D O D A T E K Č . 2
K E S M L O U V Ě O D Í L O
u z a v ř e n é d n e 7 . 8 . 2 0 1 7

Smluvní strany se dohodly, v souladu s ustanovením čl. XII. ZÁVĚREČNÁ USTANOVENÍ, odst. 12.4, na uzavření tohoto dodatku č. 2 ke smlouvě o dílo na realizaci akce: „Prostějov – Náhrada CK na HU za dočasné mobilní plynové kotelny, snížení emisních limitů“ (dále jen „stavba“), uzavřené mezi výše uvedenými smluvními stranami dne 7. 8. 2017. Tímto dodatkem číslo 2 se smlouva mění a doplňuje takto:

Obchodní případ: 1797025
Místo: Prostějov
Název akce: Náhrada CK na HU za dočasné mobilní kotelny, snížení emisních limitů
Číslo smlouvy: T-331-00/17
Zhotovitel: TOMIreko s.r.o., Karlovo náměstí 48, 674 01 Třebíč

DETAIL KOMPENZÁTORU

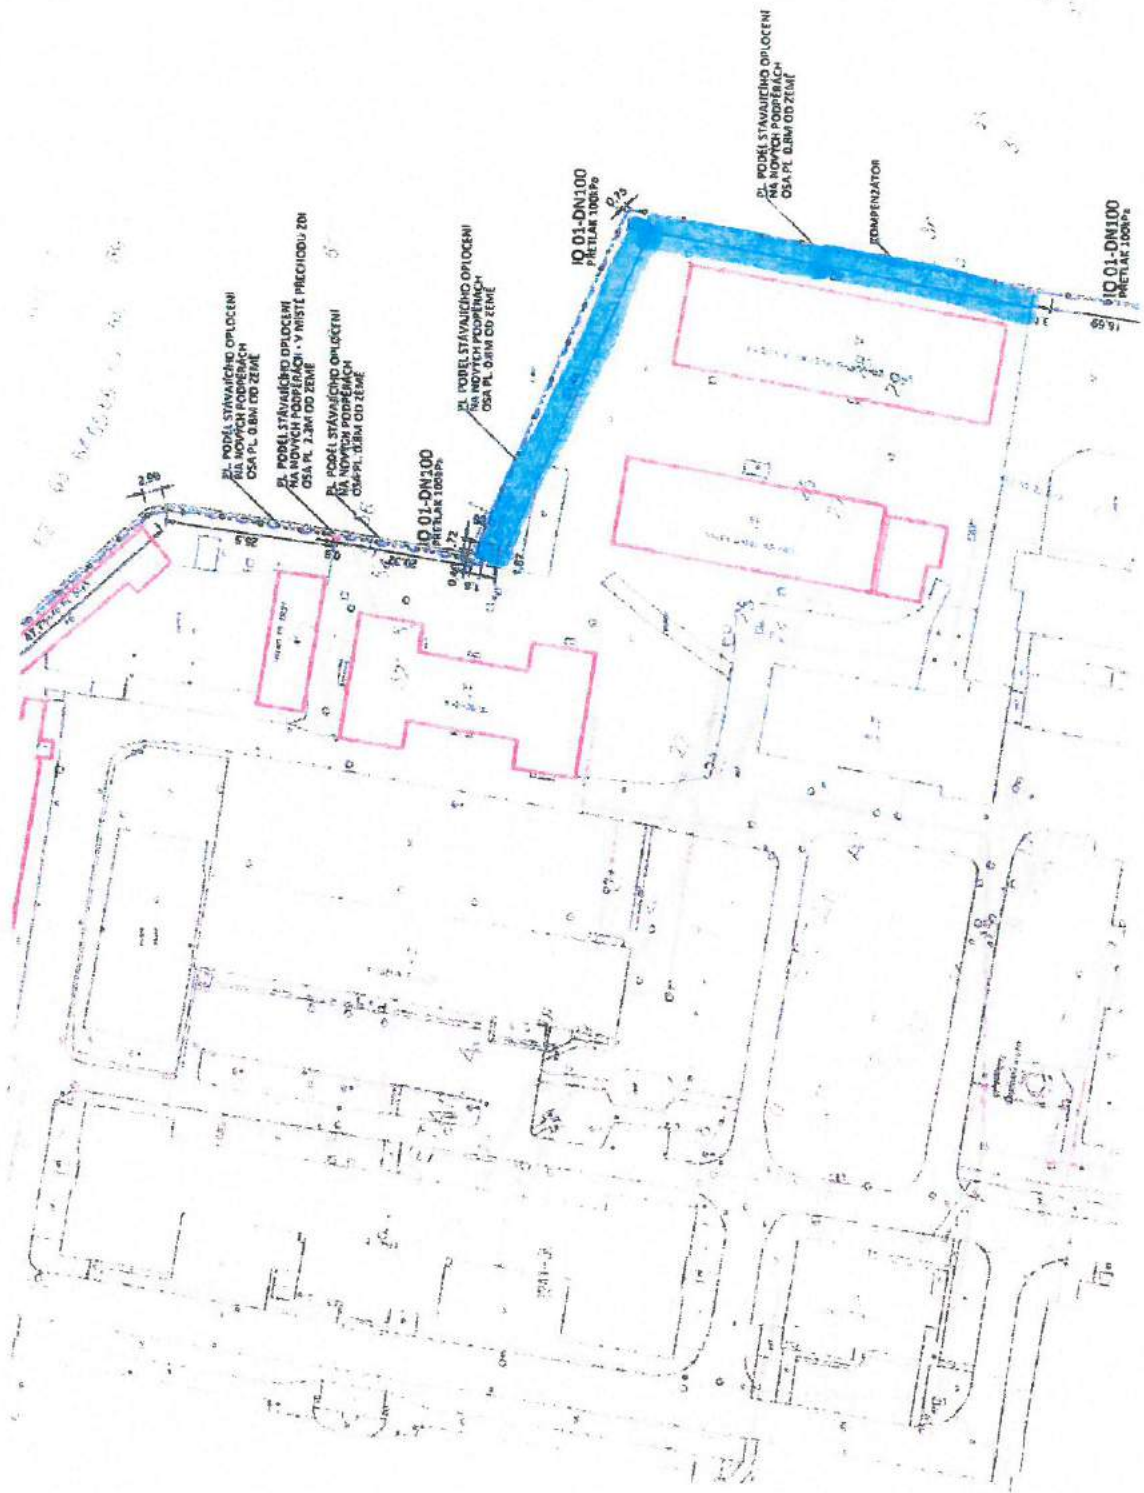
Předmět změny: odstranění a likvidace křovin v prostoru vnitřního plynovodu

V trase areálového plynovodu vedeného nad povichem se nachází náletové křoviny, které brání provádění montážních prací. Náletové křoviny je nutné odstranit v šířce cca 2m

V rámci projektu se počítalo že vykácení náletových dřevin si provede sama armáda svépomocí, proto nebylo v projektu V rámci KD bylo sděleno že armáda nemá možnost provést vysekání náletových dřevin. Proto musí udělat firma Tomireko. Tato vícepráce nebyla uvedena ve výkazu výměr

V době tvorby PD na pravidelných technických radách bylo přislíbeno ze strany útvary a PS, které má tyto plochy na starosti pravidelně udržovat, že plochy vyčistí a vyklesá před výstavbou. Plochy patřící AS-PO kolem kotelny měli vyčistit zaměstnanci kotelny. Z těchto důvodů nebylo v PD s tím uvažováno. S vykácením náletových dřevin souhlasím.
